DIRECTION DE L'ÉVALUATION ENVIRONNEMENTALE DES PROJETS ÉNERGÉTIQUES

**Questions, commentaires et demandes d'engagements
pour le projet éolien Des Neiges – Secteur Charlevoix
sur le territoire de la municipalité de Baie-Saint-Paul et à
Saint-Urbain
par la société de projet BVH2, s.e.n.c.**

Dossier 3211-12-243

Le 15 avril 2025

Figure 1 Secteur du Lac Louis, modifié de la carte 8B de l'annexe D du *Rapport final d'optimisation du projet*

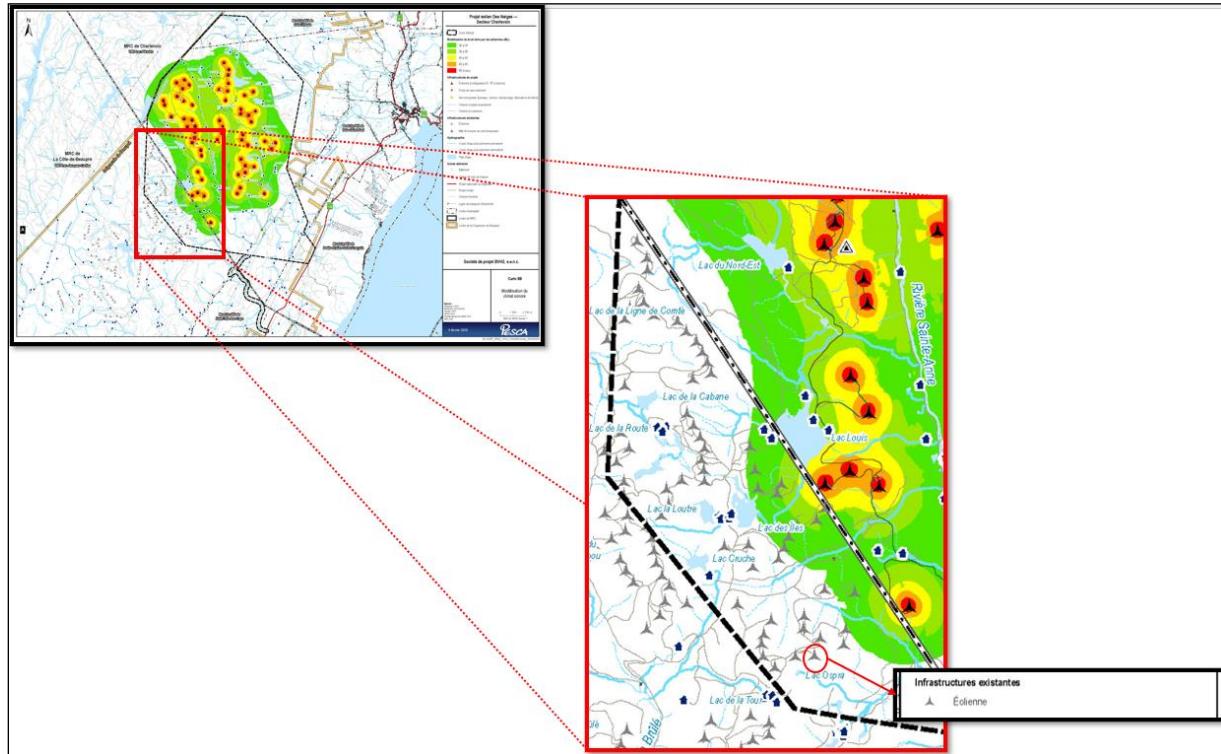
QC4 - 10 La zone d'étude contient la présence d'infrastructures existantes, soit les éoliennes du projet de développement éolien des terres de la Seigneurie de Beaupré (parc éolien des Seigneuries 2 et 3). Les éoliennes existantes sont situées à proximité de certains récepteurs sensibles (chalets) identifiés dans le cadre du Projet éolien Des Neiges – Secteur Charlevoix. Toutefois, leur contribution sonore au niveau de ces récepteurs, particulièrement dans le secteur du Lac Louis, n'a pas été évaluée. La proximité des deux projets pourrait engendrer des impacts sonores cumulatifs dans cette partie de la zone d'étude qui n'ont fait l'objet d'aucune analyse pour l'instant.

Veuillez analyser les effets cumulatifs sur le climat sonore pour les récepteurs situés dans le secteur du Lac Louis (Figure 1). Cette analyse doit tenir compte des éoliennes existantes dans la zone d'étude et de celles prévues dans le cadre du projet. Veuillez également

présenter les mesures d'atténuation qui seront mises en œuvre et dont l'objectif est de contrôler, réduire ou prévenir les impacts cumulatifs dans ce secteur.
